# HERD SCD/STK 组装

# SCD prototype ladder

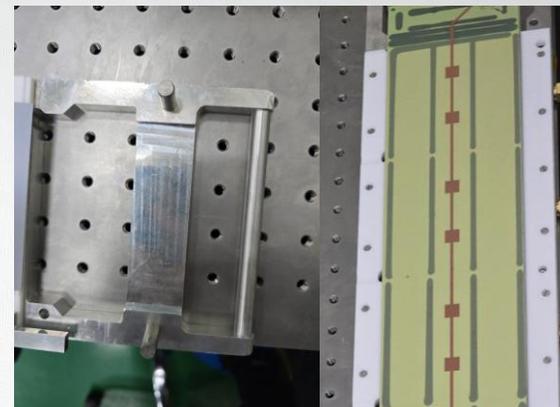
- 原型结构件z-ladder运送至三号厅洁净间打线
- 读出通道的角上胶水覆盖距离焊盘较远
  - 可能导致键合失败率增加
  - 需改进点胶图案或者等量胶水前提下减小胶厚
- 目前另一侧长边的打线顺利

# Ladder组装 – 水平方向精度

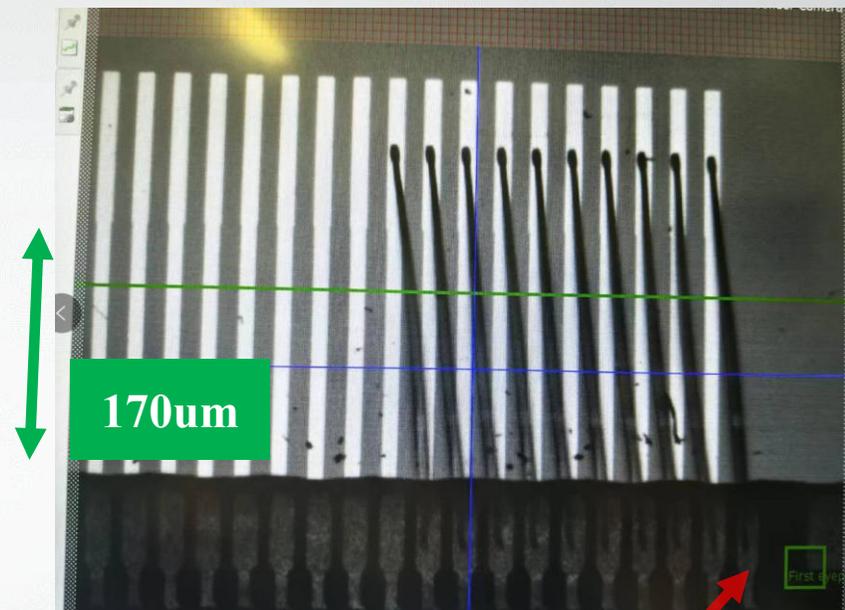
- ladder长边的SSD焊盘距FPC边缘约1mm (基准)
  - 组装位置偏差过大会导致焊盘遮挡、键合线长不一致
  - 偏差可能在更远端会被放大
- 短边目前的组装偏差目前在prototype ladder上约一个pitch (150um)
  - 向读出端方向的偏离会导致与PCB的碰撞
  - 向远端的偏离可能导致的问题？

# Ladder组装 – 组装工具

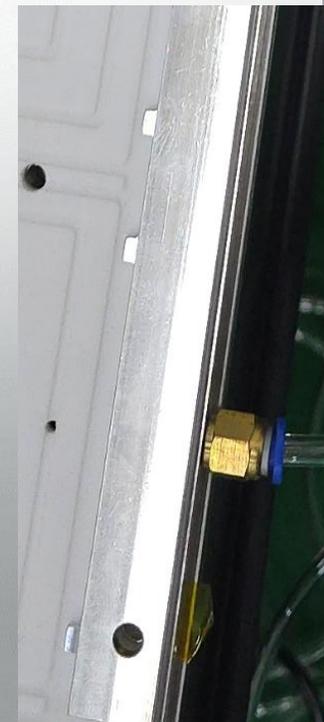
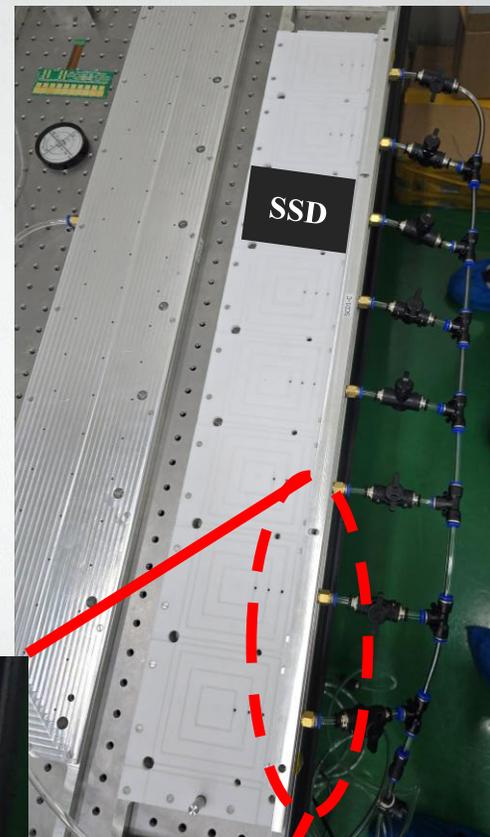
- SSD放置位置的限位工具：销钉与铝条
  - 铝制材料硬度过大，与SSD碰撞易导致SSD裂痕、破损
  - 可考虑换成硬度较低的材料
  - 固化后需要翻过来视觉检查边缘接触处附近
- 其它
  - Ladder在组装后的保存
    - FPC长时间处于潮湿的环境时边缘的阻焊、金属层易脱落、翘边
